REF.: OBSERVACIÓN TÉCNICA Y APORTE CIUDADANO A LA PROPUESTA DEL PLAN DE ORDENAMIENTO TERRITORIAL (POT) LIBERIA 2026.

ASUNTO: Inconsistencia grave en el Transecto R1 (Litoral): Omisión y ocultamiento de vías públicas en el Mapa Oficial de Vialidad PDF respecto a la Base de Datos Espacial (Shapefile). Solicitud formal de corrección cartográfica para garantizar el libre acceso a la Zona Marítimo Terrestre (Playa Iguanita, Playa Cabuyal y adyacentes) conforme a la Ley N.º 6043 y la adición de parámetros técnicos de servidumbres al Reglamento de Zonificación (PR_Lib - 01).

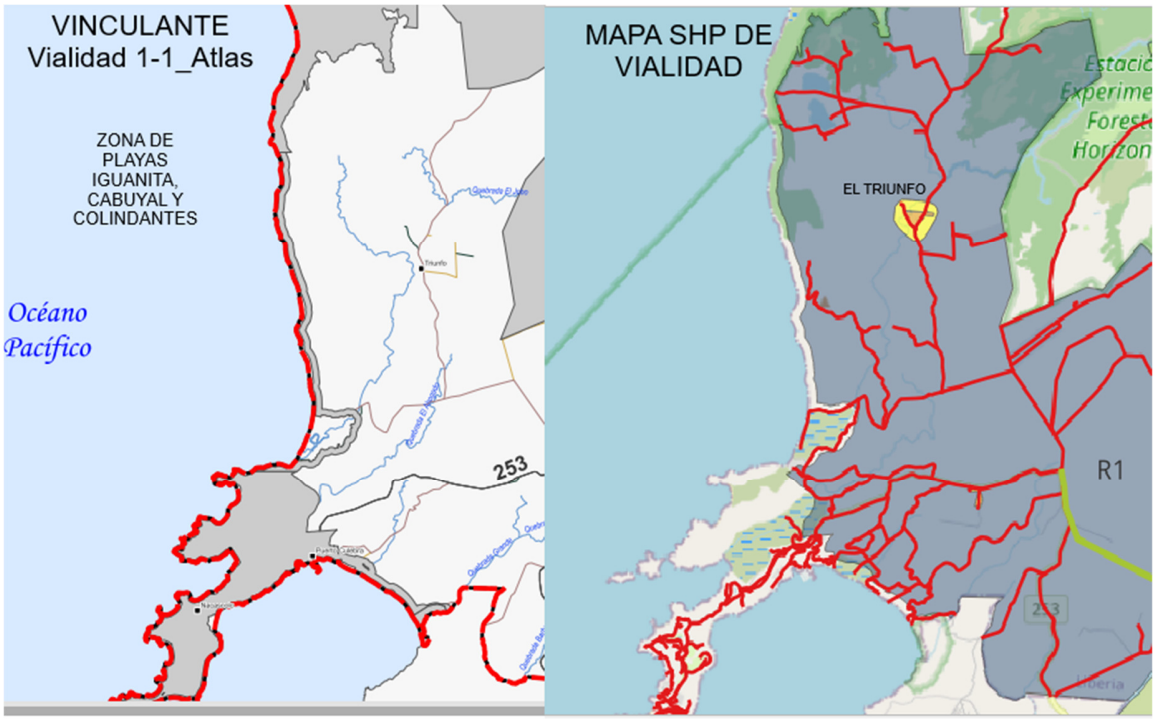
De la revisión detallada y la auditoría espacial realizada a los documentos del POT, se ha detectado una gravísima inconsistencia en el sector costero del Transecto R1. Al revisar la base de datos entregada en formato Shapefile (.shp) mediante sistemas de información geográfica (QGIS), se constata que **la intrincada red de caminos públicos que conectan la Ruta Nacional 253 con el litoral (Playa Iguanita, Playa Cabuyal y playas adyacentes) se encuentra debidamente vectorizada y dibujada**.

Sin embargo, al revisar el instrumento legal vinculante que la municipalidad pretende aprobar —el documento PDF denominado "Vialidad 1-1_Atlas"—, **estas rutas desaparecen por completo del mapa, mostrando el sector costero y la Zona de Playas Iguanita, Cabuyal y Colindantes como un gran vacío sin conectividad vial hacia la costa**.

- **PRIMERO (Corrección del Mapa Oficial de Vialidad):** Ordenar de manera inmediata al equipo técnico consultor que corrija los errores de renderizado y simbología de los mapas en formato PDF (específicamente la lámina "Vialidad 1-1_Atlas"). Se debe garantizar que **toda la red vial hacia Playa Iguanita, Playa Cabuyal y las playas adyacentes que existe actualmente en los archivos Shapefile (.shp) sea plenamente visible, rotulada y clasificada como Vía Pública Cantonal en los documentos PDF vinculantes** del Plan Regulador.
- **SEGUNDO (Adición de Normativa de Accesos en el Artículo 19 - Transecto R1):** Incluir en el Reglamento de Zonificación (PR_Lib - 01), para el Transecto R1, el siguiente apartado:
